Objetivo: Definición de cimentación rampa + Revisión del proyecto hidraulico

Objetivo: Comité No.8 de Seg. Semanal Cto de obra 4537-23 y de Interventoría 4589-23 Proyecto Piedra de Bolívar -Consacá

Objetivo: Comité No. 9 de Seg. Semanal Cto de obra 4537-23 y de Interventoría 4589-23 Proyecto Piedra de Bolívar -Consacá

Objetivo: Comité No. 10 de Seg. Semanal Cto de obra 4537-23 y de Interventoría 4589-23 Proyecto Piedra de Bolívar -Consacá		
Lugar y Fecha: Virtual 15/08/2024 (jueves)	**Lugar y Fecha: Virtual 15/08/2024 (jueves)**	**Lugar y Fecha: Virtual**

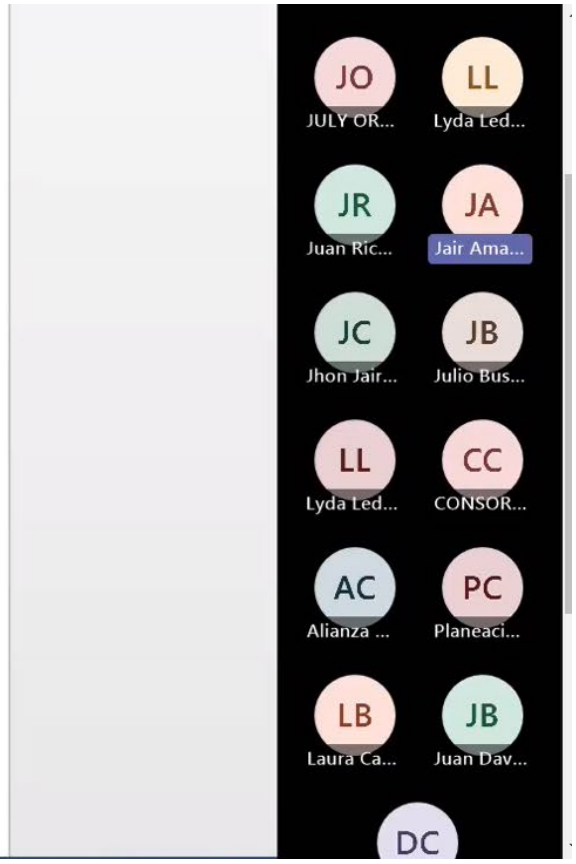
8. Se solicita incluir las combinaciones de carga de diseño para las zapatas.

RTA INTERVENTORÍA No 1 EST: Observación parcialmente atendida. No se logra diferenciar cuales son las combinaciones de carga de las zapatas ni de la estructura en general. Dado esto, se solicita aclarar y diferenciar de manera explícita cuales corresponden a las combinaciones de carga de la cimentación.

RTA No 1 DISEÑADOR: "Se anexan las combinaciones incluyendo el coeficiente de resistencia involucrado en las combinaciones, ver página 12 de la memoria de cálculo Versión 2."

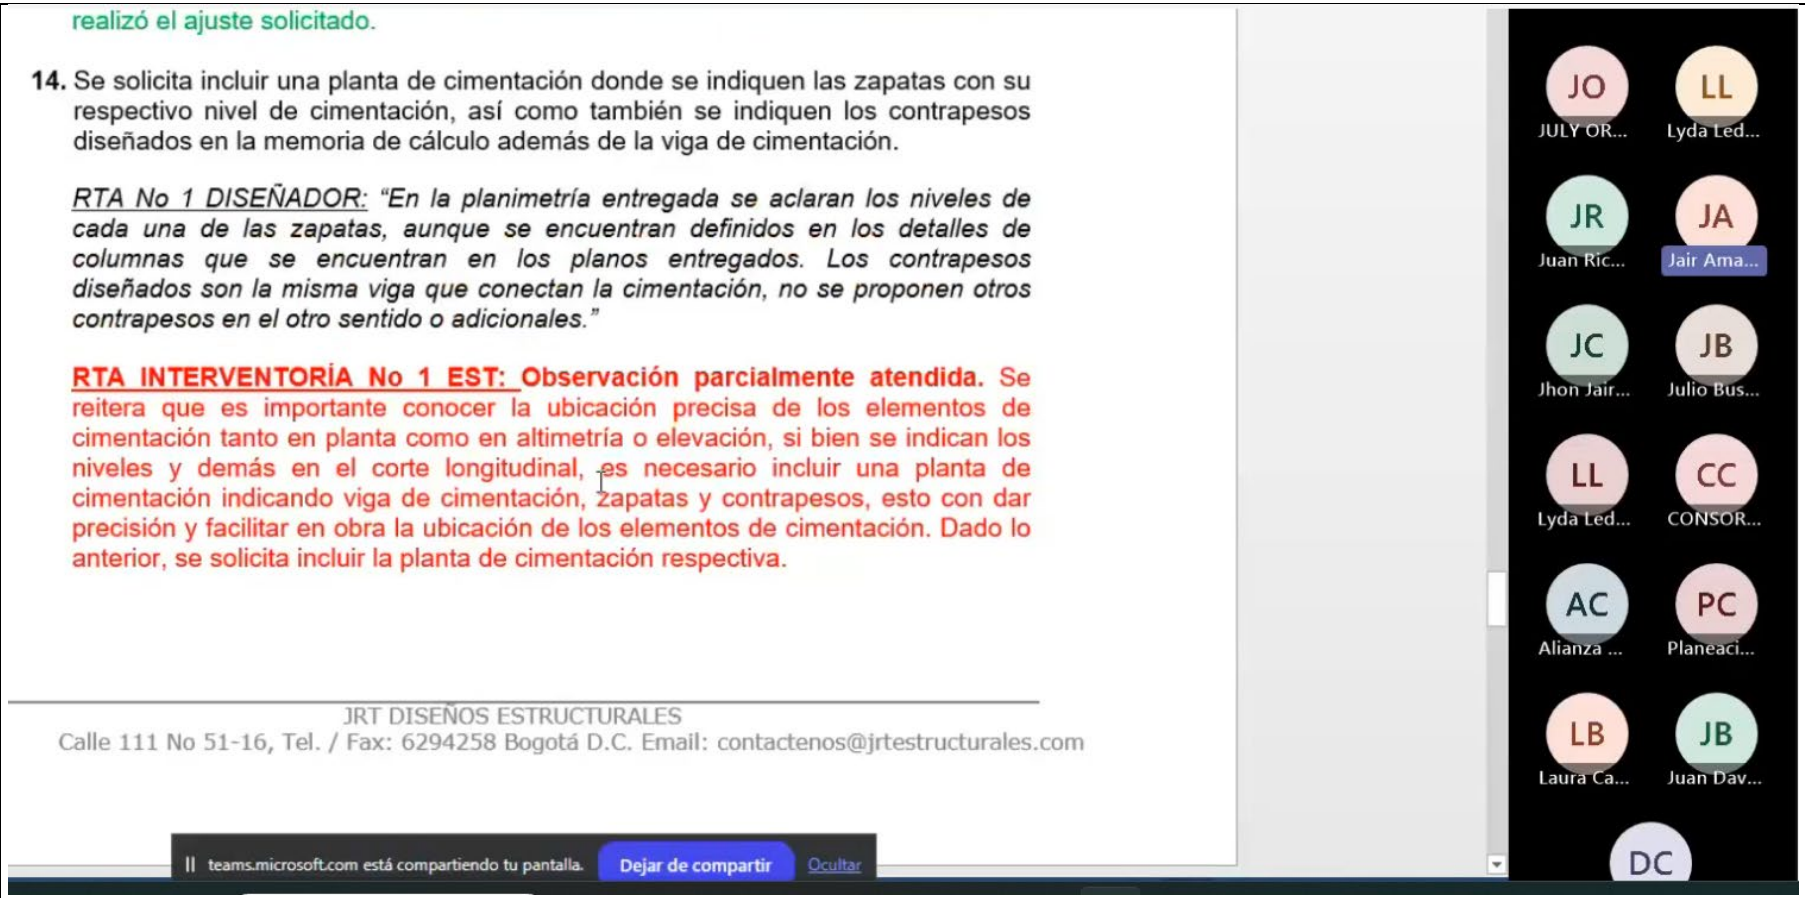
9. No se indica el diseño de la viga de cimentación. Se solicita su inclusión.

RTA INTERVENTORÍA No 1 EST: Observación parcialmente atendida. El documento llega hasta la página 21 y no hasta la 22 como se afirma en la respuesta del diseñador, por otro lado, en la página 21 se indica el diseño estructural de los contrapesos más no de la viga de cimentación VC (.30x.40). Se solicita incluir el diseño de la viga de cimentación.

RTA No 1 DISEÑADOR: "El diseño de la viga de cimentación se entregó en las memorias de cálculo estructural, en las páginas N° 21 Y 22 Los contrapesos diseñados son la misma viga que conectan la cimentación, no se proponen otros contrapesos en el otro sentido o adicionales.
